Transeje

Instalación de Ejes Motrices16-2

Descripción de Cambios en el Modelo

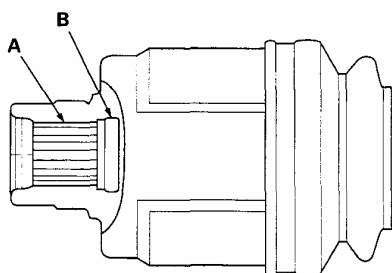
- Se ha modificado la cantidad especificada de grasa para toda la superficie acanalada del eje motriz izquierdo del modelo '02

1. Aplique 0.5-1.0 g (0.02-0.04 oz) de la grasa especificada a toda la superficie acanalada (A) del eje motriz izquierdo. Después de aplicar la grasa, quite la grasa de las ranuras acanaladas, en intervalos de 2-3 canales desde la ranura del anillo de retención (B), de modo que el aire pueda salir desde el eje intermedio.
